Blue Print ADJ139801

Adattabile a:
Jaguar S-Type / XF / XJ 350
2.5 V6, 3.0 V6, 4.2 V8 Benzina, 05/1999>

SOSTITUZIONE VASCHETTA ESPANSIONE LIQUIDO REFRIGERANTE

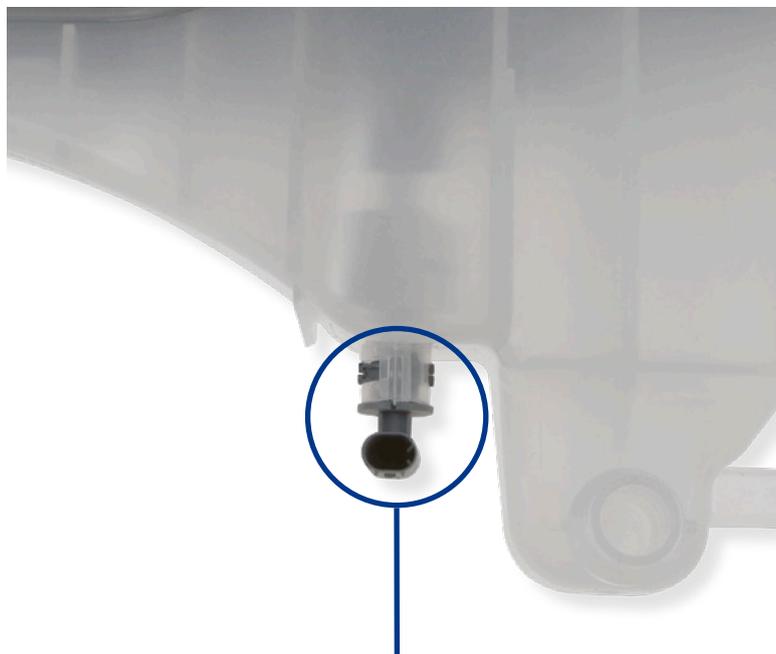
Per i modelli menzionati, la vaschetta espansione liquido refrigerante, è soggetta a rottura tra le due sezioni, superiore e inferiore. Blue Print fornisce una vaschetta con la giuntura delle due sezioni rinforzata atte a prevenire future rotture e guasti. (Codice Blue Print ADJ139801)

Quando si sostituisce la vaschetta espansione liquido refrigerante, assicurarsi di aver rabboccato il liquido e di verificare che non ci siano perdite dai manicotti. Infine ricordarsi di connettere il sensore di livello.
